ST 380 D 31A-3PAD678

SNOW FALL 31A-3PAD647

POLAR 5056 31A-3PAD609

ST 380 D 31A-3BAD700

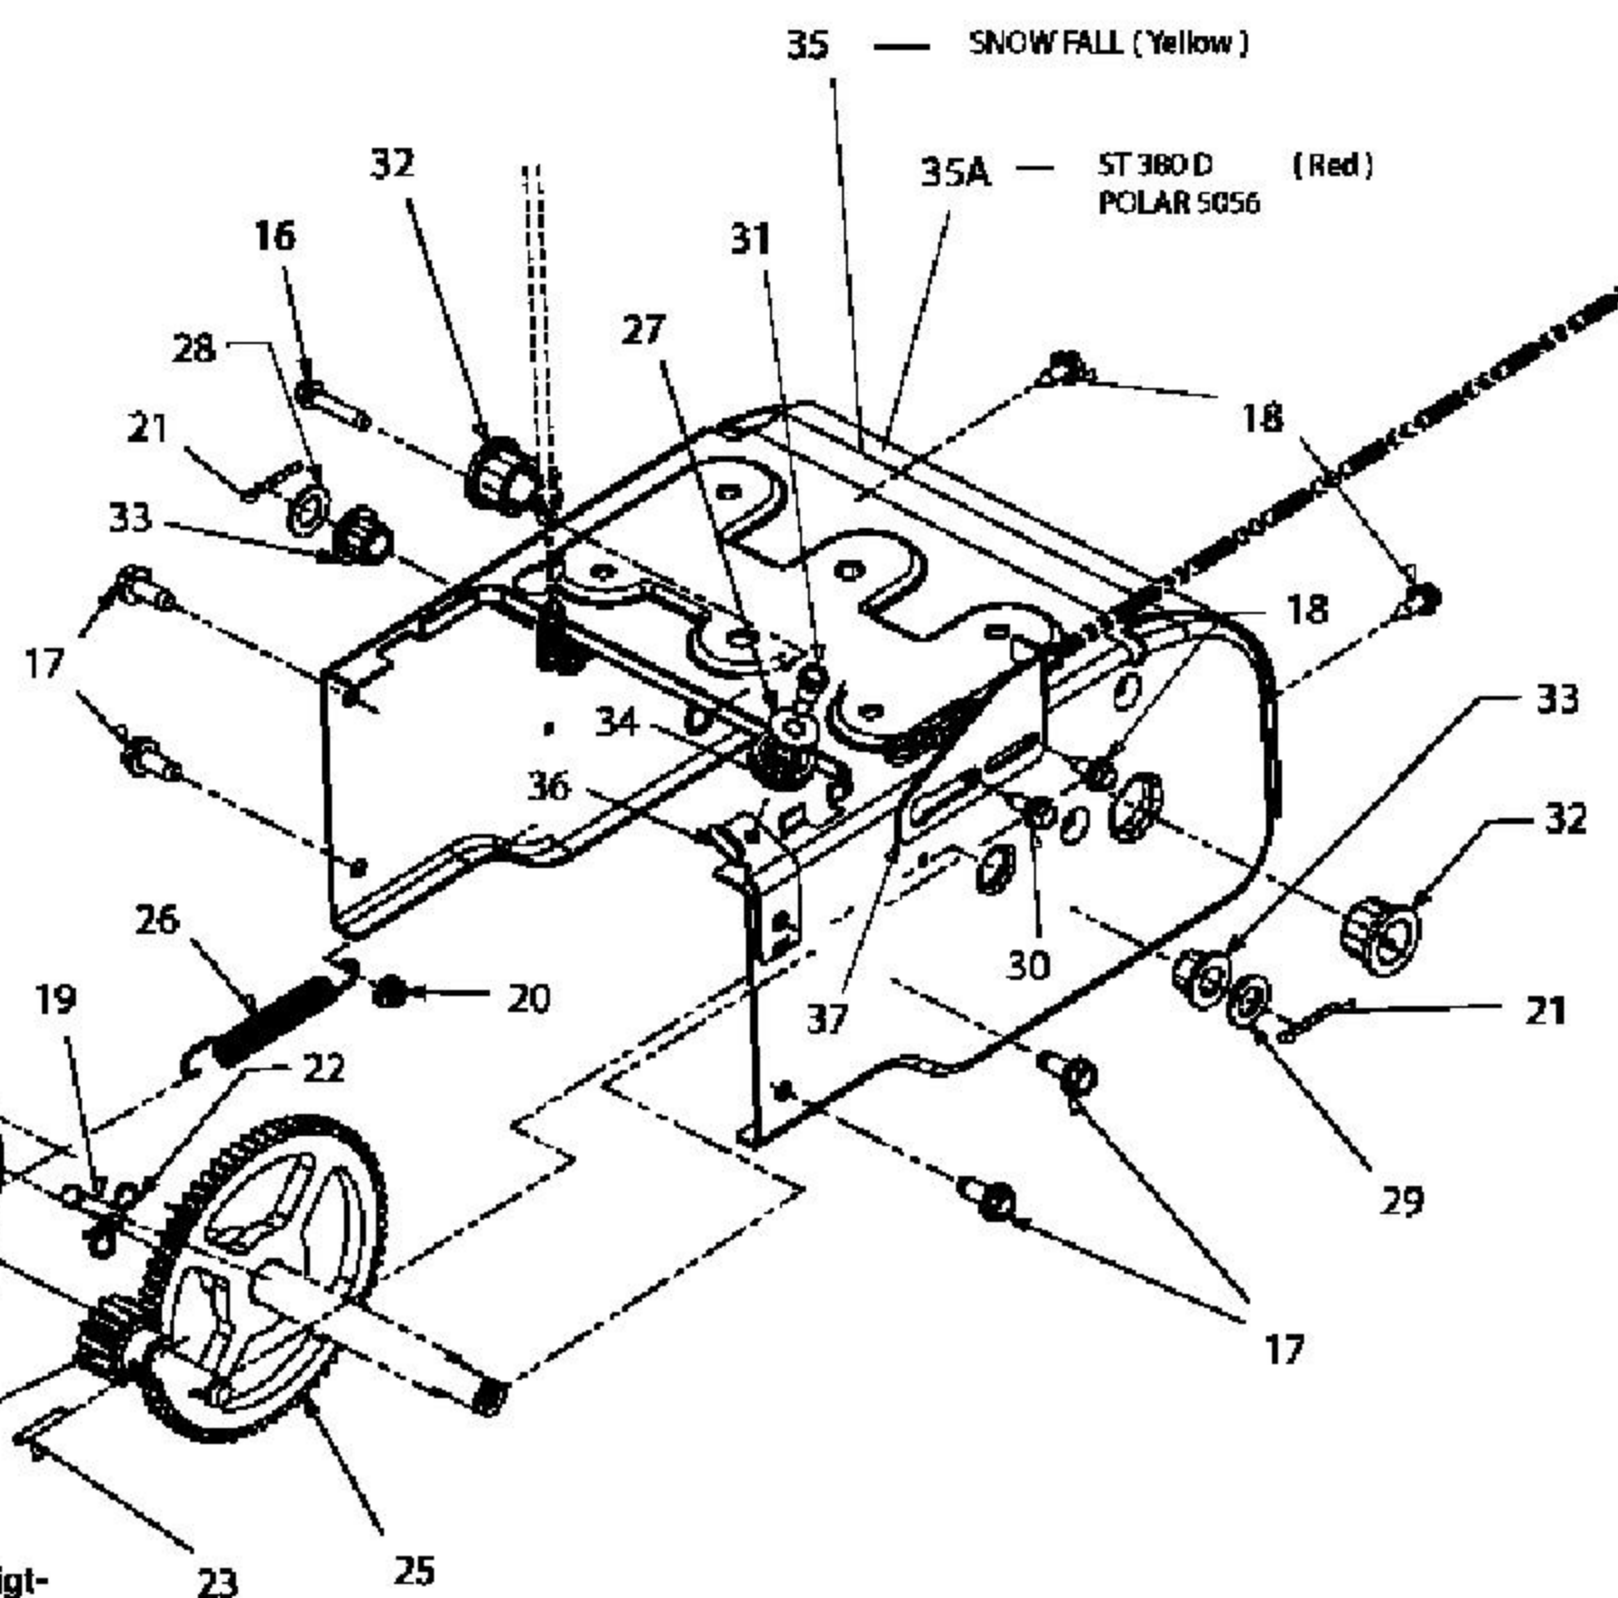
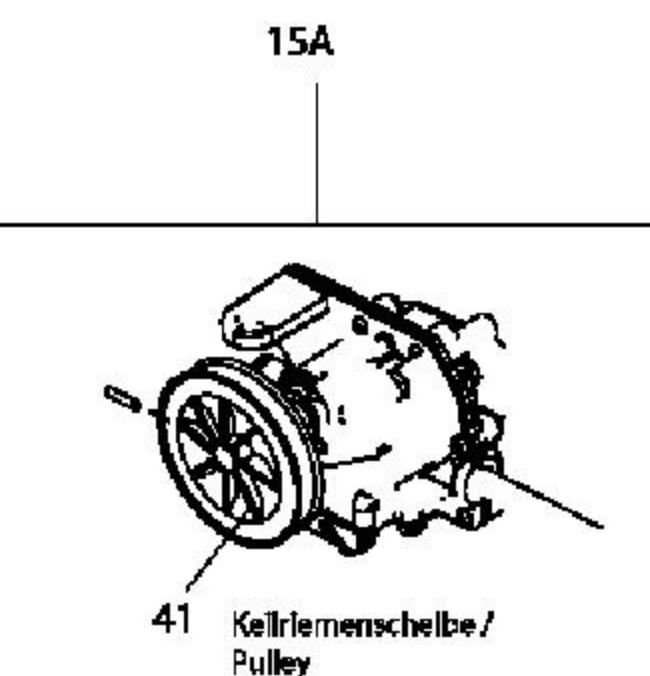
Transmission 618-04008A (until 30.06.2005)
Pulley fastening with Pin -
Clutch Cable Ref 9 A .

Getriebe 618-04008A (bis 30.06.2005)
Keilriemenscheibe mit Stift befestigt -
Schaltzug Ref 9A .

Getriebe 618-04296 (ab 30.06.2005)
Keilriemenscheibe mit 6-KL.Mutter befestigt -
Schaltzug Ref 9 .

Transmission 618-04296 (from 30.06.2005)
Pulley fastening with Hex.Nut -
Clutch Cable Ref 9 .
